Stellungnahmen und Behandlung der Stellungnahmen zu den Bebauungsplänen und Örtlichen Bauvorschriften

Gemeinde Kusterdingen, Landkreis Tübingen

„Dorfbereich Jettenburg, Teilbereich 2, 2. Änderung“

Stellungnahmen zur öffentlichen Auslegung	Behandlung der Stellungnahmen
I.	Behörden und sonstige Träger öffentlicher Belange	Frist vom 06.04.2021 – 06.05.2021

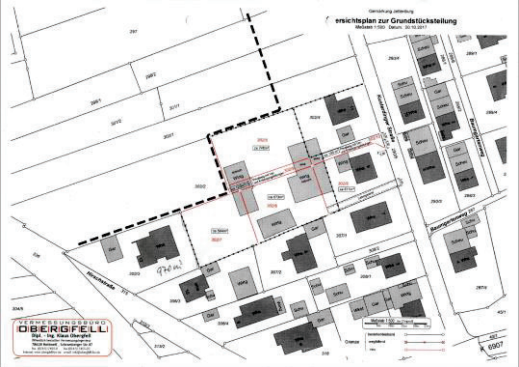
2.1.4.4	IV. Rechtswidrigkeit sonstiger zu pauschaler Festsetzungen Gleiches gilt für die pauschalen sonstigen Festsetzungen, insbesondere - zu einer Längenbeschränkung für ausschließlich landwirtschaftlich und ausschließlich gewerblich genutzte Gebäude im Rahmen der Bauweise im Bebauungsplan; - zur Begrenzung der Anzahl der „ im rückwärtigen Bereich dieser Grundstücke (hinter der straßenabgewandten Fassade des Hauptgebäudes) “ auf „ max. 4 Stellplätze “; diese Vorschrift ist zudem unbestimmt, weil bei Eckgrundstücken unklar bleibt, welches denn die "straßenabgewandte Fassade des Hauptgebäudes" sein soll. - aber auch für eine einheitliche Regulierung von Dachaufbauten (Gauben) auf den Satteldächern	Ganz generell gelten die Ausführungen zur vorstehenden Ziffer entsprechend. Bauweise: Längenbeschränkung Es ist jetzt insgesamt keine gewerbliche oder landwirtschaftliche Bebauung mit einer Baulänge von mehr als 26 m gewollt, weil Baukörper mit solchen Nutzungen in dieser Größe in Innerortslagen häufig zu Problemen zu führen geeignet sind. Stellplätze im rückwärtigen Bereich der Grundstücke Der Einwand der fehlenden Klarheit der Regelung trifft nicht zu – auf einem Eckgrundstück gibt es zwei straßenabgewandte Fassaden, für die die Begrenzung der Stellplatzanzahl gilt. Dachaufbauten

Stellungnahmen zur öffentlichen Auslegung	Behandlung der Stellungnahmen
	<ul style="list-style-type: none"> - oder für die Herstellung von Stellplätzen und Garagen in dem Entwurf der örtlichen Bauvorschriften. - Eine willkürliche und nicht für nahezu das gesamte Gemeindegebiet einheitlich mögliche Begrenzung ist auch die örtliche Bauvorschrift, wonach ab 11 erforderlichen Stellplätzen Tiefgaragen zu erstellen sind. Stattdessen müsste auch dies in Abhängigkeit von den konkreten topografischen Verhältnissen und der Baugrundstücksgröße, der Dichte des ruhenden Verkehrs und der von ihm ausgehenden Belastungen abgewogen werden. <p>Rechtswidrig ist schließlich auch die örtliche Bauvorschrift, wonach nicht überbaute Flächen „als Zier- und Nutzgärten ... zu unterhalten“ seien. Denn zum Erlass von örtlichen Bauvorschriften über die Unterhaltung von Gärten ermächtigt die angegebene Norm des § 74 Abs. 1 Nr. 3 LBO gerade nicht.</p>	<p>Die Festlegung zu Dachaufbauten wird in der aktuellen Änderung nur redaktionell zur Klarstellung angepasst. Die allgemein gehaltenen Vorgaben können in allen Dorfbereichsplänen zur Anwendung kommen und dienen der Erhaltung des dörflichen Charakters.</p> <p>Stellplätze und Tiefgaragen</p> <p>Warum es einer Differenzierung z.B. nach der Grundstücksgröße für Neubauten bei der Festlegung über notwendige Tiefgaragen bedürfen soll, ist nicht ersichtlich.</p> <p>Die Festlegung zur Anzahl der Stellplätze pro Wohneinheit wird nicht geändert. Ab einer Anzahl von mehr als zehn erforderlichen Stellplätzen pro Wohngebäude ist eine Tiefgarage zu erstellen. Ab einer gewissen Größe der Tiefgarage darf die Anzahl der Wohnungen erhöht werden. So soll erreicht werden, dass möglichst viele Autos unterirdisch abgestellt werden, damit um die Gebäude herum mehr Platz zum Spielen von Kindern, für Begegnungen und zum Aufenthalt etc. verbleibt.</p> <p>Bei typischen Mehrfamilienhäusern mit maximal fünf bis sechs Wohnungen werden in der Regel maximal zehn Stellplätze notwendig. Diese Anzahl von Stellplätzen darf oberirdisch erstellt werden. Für größere Mehrfamilienhäuser, bei denen mehr als zehn Stellplätze notwendig sind, ist die oberirdische Unterbringung dieser Stellplätze im Ortsbereich städtebaulich nicht mehr vertretbar. Darum sind ab elf erforderlichen Stellplätzen Tiefgaragen zu erstellen. Diese Vorgaben sind bei allen Dorfbereichsplänen anwendbar und unabhängig von der Lage bei einer Nachverdichtung mit größeren Mehrfamilienhäusern notwendig, um das Ortsbild zu erhalten.</p> <p>Unterhaltung von Gärten <i>Der Begriff der Unterhaltung wird auf den zutreffenden Hinweis gestrichen.</i></p> <p>Die folgende bislang bereits enthaltene Passage in Punkt 8. der Örtlichen Bauvorschriften wird ersatzlos gestrichen: „...Zier- und Nutzgärten anzulegen und zu unterhalten.“</p> <p>BV: wird teilweise berücksichtigt</p>
